ИЗМЕНЕНИЕ № 2

ОСТ 108.030.133-84
Элементы трубные поверх-
ностей нагрева паровых
котлов давлением менее
4 МПа, водогрейных котлов
и котлов-утилизаторов.
Технические требования.

Утверждено и введено в действие указанием Министерства
энергетического машиностроения СССР от 30.06.87 № ГШ-002-1/5174
Дата введения 01.09.87 г.

Черт. 27а

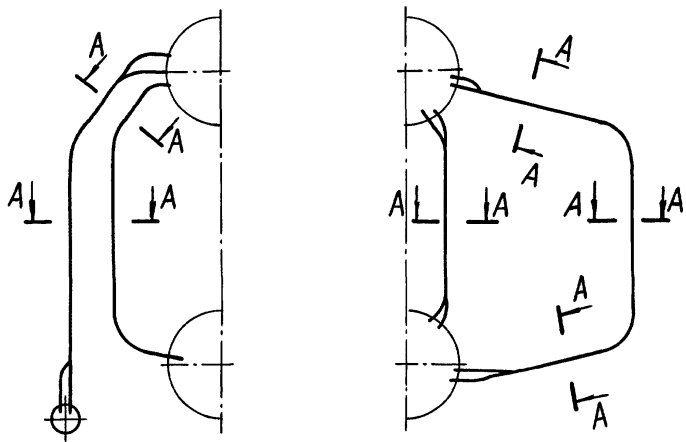
Пункт 5.3.2. дополнить новым абзацем и чертежом 27а.

"Допускается выход трубы из плоскости ряда для котлов с экранами сложной формы ± 15 мм (черт. 27 а)."
